日本原燃株式会社	
資料番号	外航 00-02 <u>R 9</u>
提出年月日	令和 4 年 7 月 25 日

設工認に係る補足説明資料

本文、添付書類、補足説明項目への展開（外航）

（MO X 燃料加工施設）

第3-1表 「第3.1-1図 防護スラブの解析部位」の前後比較表

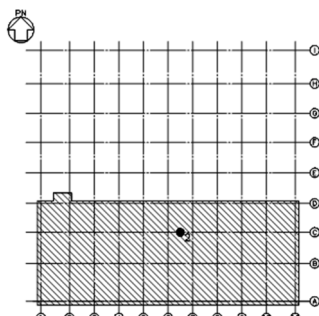
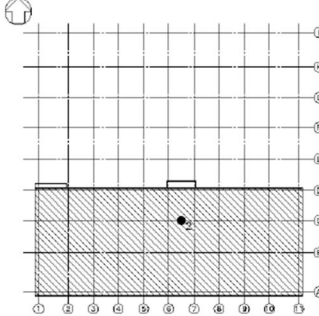
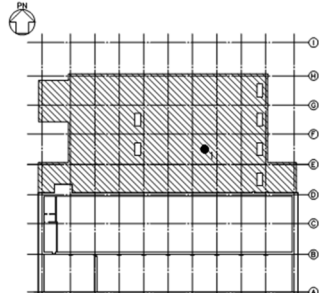
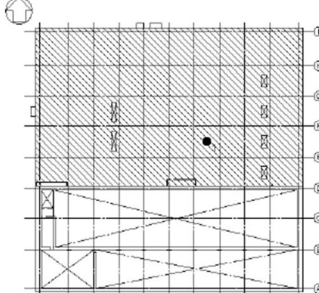
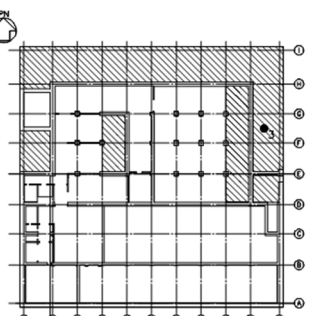
具体的には、既認可防護計算書において代表的な解析部位としていた燃料加工建屋の地上 1 階屋上部分(10~11, F~G 通り間)が、地上 2 階の増床に伴い、地上 2 階の防護スラブ及び防護壁にて覆われる屋内となった。そのため、防護スラブにおける航空機衝突の解析部位について検討する。

既認可の航空機衝突評価では、屋根スラブ及び外壁に対する航空機衝突の応答ひずみに影響するパラメータとして防護版の版厚、配筋、支持スパン、支持条件(柱支持又は床若しくは壁による二辺支持)を考慮し、第 3-1 表、第 3-2 表のそれぞれ変更前に示すとおり航空機衝突に対する応答ひずみが厳しい評価となる●1~4 の 4 箇所を解析部位として選定していた。

今回の設計変更(建屋の増床)に伴い、既認可において、航空機衝突の代表的な解析部位として選定していた地上 1 階屋上部分の解析部位●3 については、地上 2 階の防護スラブ及び防護壁にて覆われる屋内となった。そのため、既認可における地上 1 階屋上の防護スラブ直上の地上 2 階の屋根スラブが新たに防護スラブとなった。

既認可における解析部位●3 と地上 2 階の屋根スラブは同一条件(版厚、配筋、支持スパン、支持条件)であることから、新たに防護スラブとなった部位の応答は既認可における解析部位●3 の結果と同等となる。既認可における解析部位●3 の応答ひずみは他の二辺支持の解析部位の応答ひずみより小さいことから、二辺支持の代表部位として既認可における解析部位●2 及び●4 を選定し、新たに防護スラブとなった部位に対する追加の評価は不要と判断した。

以上より、既認可における代表部位選定の考え方を踏襲し、代表的な解析部位を再度選定した結果、解析部位は第 3-1 表及び第 3-2 表の変更後に示すとおり柱支持モデルの●1 並びに二辺支持モデルの●2 及び●3 とし、解析結果については、第 3.3-1 表に示すとおり、既認可防護計算書から変更は無い。
